Sponsorizzazione del progetto di ampliamento, sistemazione e valorizzazione del Parco Archeologico dell'Anfiteatro di Milano

OPERA:	
data	Febbraio 2022
progetto	PAN - PAN AMPHITHEATRUM NATURAE
genere elaborato	tavola
numero	PAN 501
livello di definizione	PROGETTO
titolo	Aggiornamento a seguito degli scavi archeologici. Planimetrie e sezioni
scala	1:1000
archivio

PAN 501

Planimetria 3 - Aggiornamento a seguito degli scavi archeologici 2018-2021

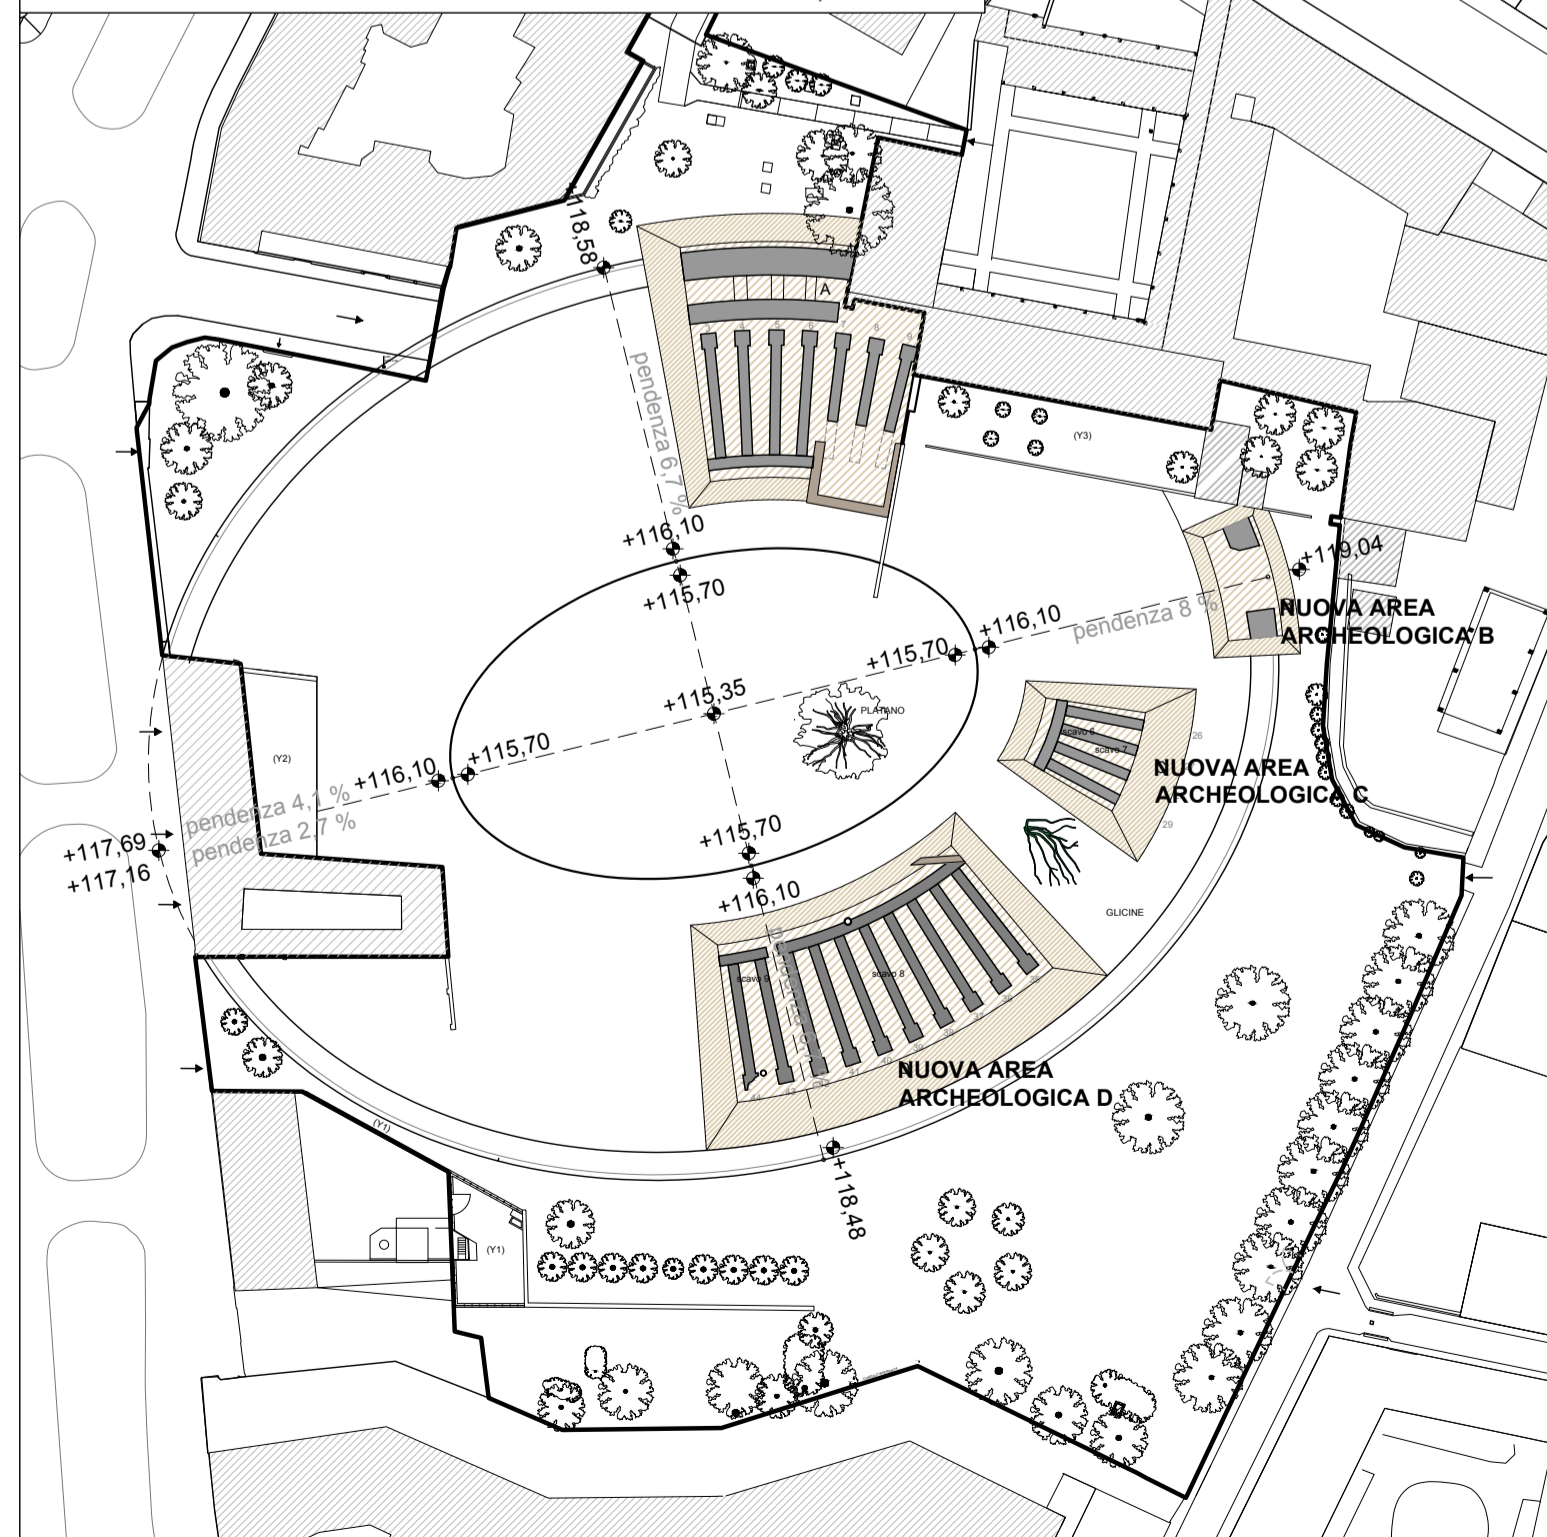
- TRE NUOVE AREE ARCHEOLOGICHE
- POSIZIONAMENTO ARENA ALLA QUOTA ROMANA
- NUOVO POSIZIONAMENTO ANFITEATRO SULLA BASE DELLE EVIDENZE ARCHEOLOGICHE: 84 SETTI ANZICHÉ 88 SETTI, ORIENTAMENTO E DIMENSIONI.
- SPOSTAMENTO PLATANO E GLICINE (- AUTORIZZAZIONE MONUMENTALE DELLA SOPRINTENDENZA ARCHEOLOGIA, BELLE ARTI, E PAESAGGIO PER LA CITTÀ METROPOLITANA DI MILANO ai sensi dell'art. 21 del D.Lgs 42/2004 n. 2224 del 1/03/201 - AUTORIZZAZIONI E COMUNICAZIONI DEL COMUNE DI MILANO ai sensi dell'art. 33 e 37.2 n. 2612 / 2021 del 10/03/2021)

Planimetria 4

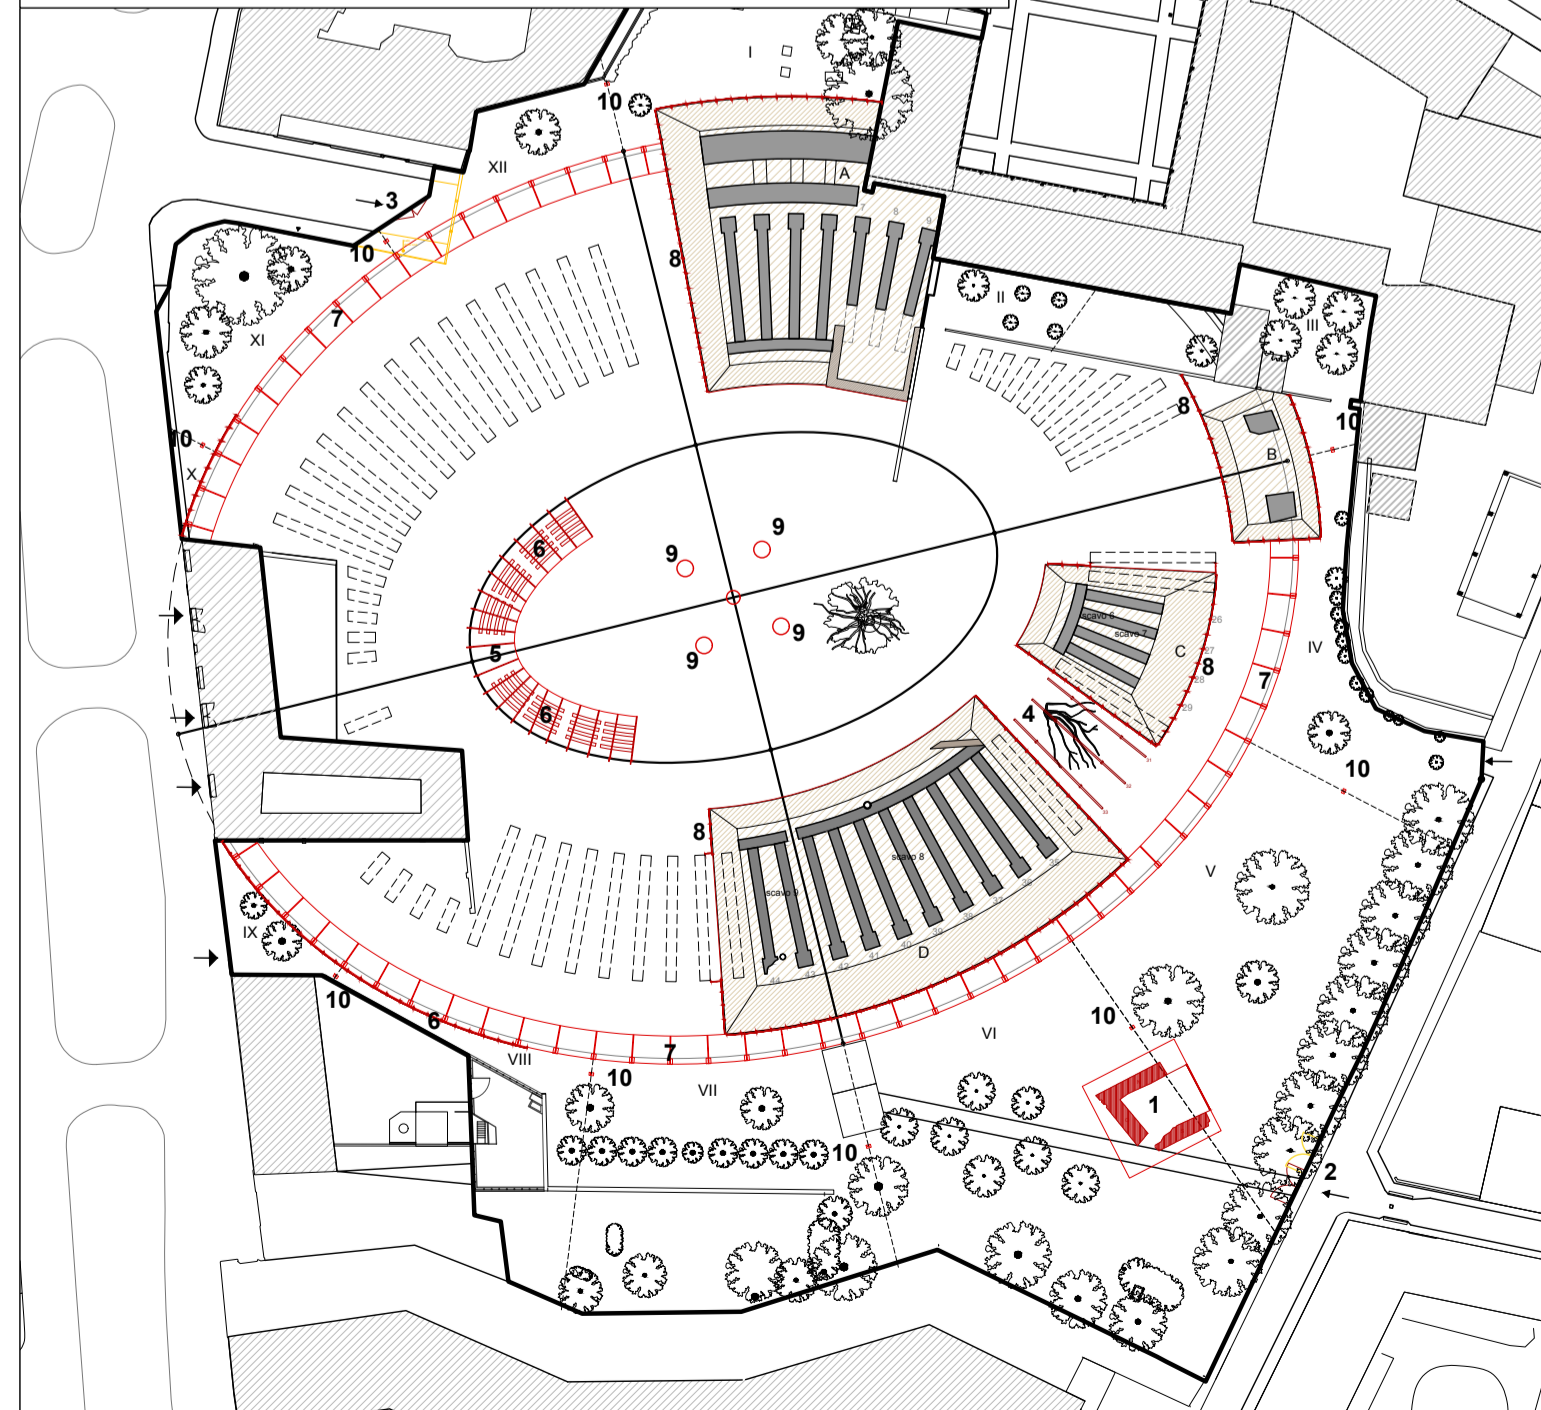
1. NUOVO PADIGLIONE DI COPERTURA MURA ROMANE (provenienti da scavi M4) IN PARCO PAN E RELATIVO CAMMINAMENTO DI ACCESSO
2. SPOSTAMENTO CANCELLO VIA ARENA PER ALLINEAMENTO CON VIA VETERE
3. MODIFICA PERIMETRALE CONFINI, INGRESSO E NUOVO CANCELLO DI VIA COLLODI
4. PERGOLATO GLICINE (sull'asse dei setti 31-32-33)
5. VELARIO
6. SEDUTE
7. PERCORSO LUNGO IL PERIMETRO DELL'ELLISSE CON QUINTA ARBOREA (FILARE DI ALBERI / PERGOLATO)
8. PARAPETTI - PROTEZIONE AREE ARCHEOLOGICHE E SU ALCUNI BORDI PERIMETRALI -
9. SISTEMA SMALTIMENTO ACQUE METEORICHE (MEDIANTE POZZI PERDENTI)
10. ILLUMINAZIONE
